PROCESSO Nº WS1480392378

EDITAL N.º 002/2025

OBJETO DA SELEÇÃO: Contratação de empresa especializada em engenharia, com o intuito de executar a obra estrutural do projeto P1017, Planta de Produtos Bacterianos: Difteria, Tétano e Pertussis Acelular (DT-PA – Fase I).

RESPOSTAS ÀS DÚVIDAS

PERGUNTA 03: Após análise de projetos identificamos no projeto Detalhamento de Painéis técnicos, portas e venezianas DOP-A1017-PE-AI-DE-5201_00, informa a quantidade total de 2 (duas) PCF.

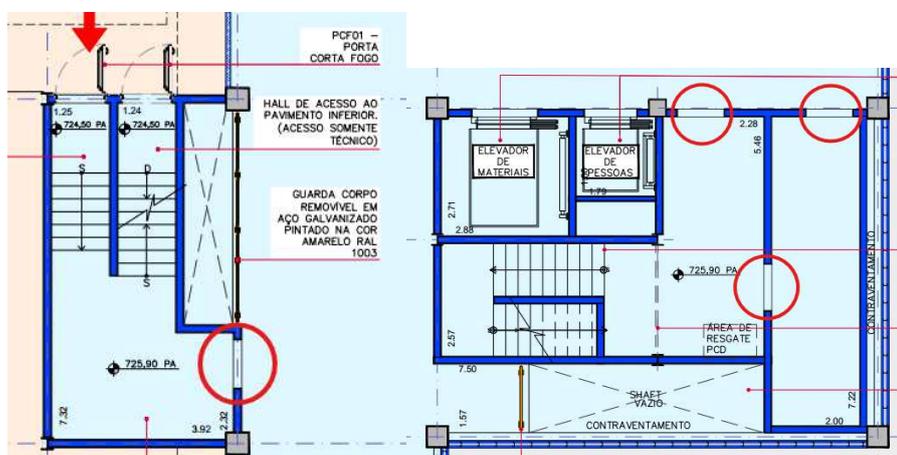
Considerando o memorial Sistema de proteção contra incêndio e que devemos entregar o edifício com pintura interna, entendemos que devemos considerar portas PCF em todos os vãos de portas das caixas de escada, em todos os pavimentos, está correto nosso entendimento? Caso afirmativo, solicitamos a inclusão das referidas portas PCF na planilha de quantidades.

RESPOSTA: A contratação pretendida trata apenas da Fase I do projeto (estrutura), sendo assim devem ser consideradas apenas as portas que constam em projeto de arquitetura e na planilha quantitativa DI-01017-PE-AI-LM-0001_01. As demais portas serão consideradas posteriormente em outra fase do projeto.

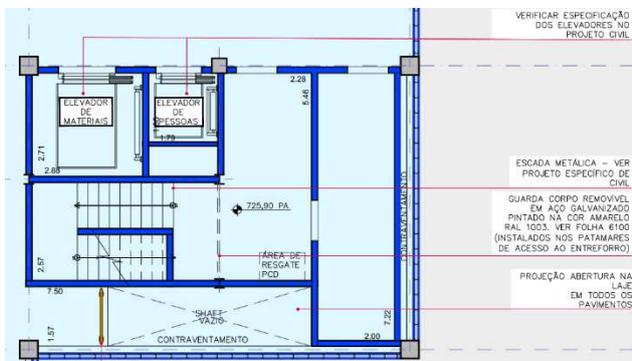
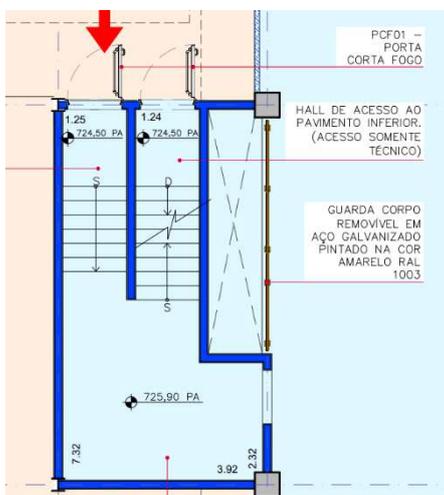
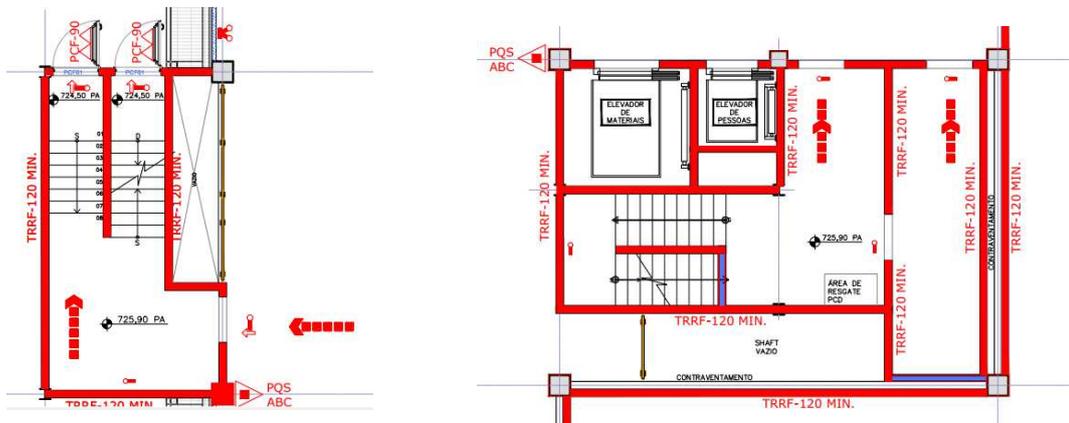
Na planta baixa de Sistema de proteção contra incêndio - DOP-A1017-PE-IN-DE-0101_0, também indica apenas 2 PCF e os demais vãos sem nenhuma porta.

Porém o Memorial de Sistema de proteção contra incêndio DOP-A1017-PE-IN-MD-0001, informa que abertura de portas nas escadas deverão ter porta PCF 90 minutos.

No projeto DOP-A1017-PE-CC-DE-0001_00:

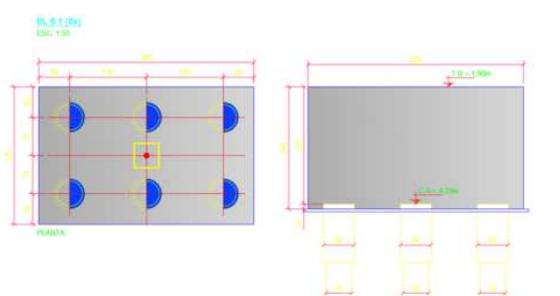
PERGUNTA 05: Verificamos, com base nos projetos DOP-A1017-PE-CC-DE-0001_00 e DOP-A1017-PE-CC-DE-0003_00, que os blocos de fundação estão localizados na mesma cota do subsolo (-1,90m), coincidindo com o espaço destinado ao poço do elevador.

Contudo, considerando que o poço do elevador requer uma profundidade livre de aproximadamente 1,50m, entendemos que o topo do bloco de fundação deveria estar na cota -3,40m, e a cota de arrasamento das estacas correspondente seria de -5,70m.

Entendemos que essa condição altera significativamente os volumes de escavação, necessidade de escoramento de valas, execução de reaterros, concretagem, armação, impermeabilização das paredes do poço do elevador e outros necessários. Está correto o nosso entendimento?

RESPOSTA: Os elevadores não irão acessar o pavimento inferior, sendo assim o poço para elevadores poderá ocupar o consequente espaço disponível.
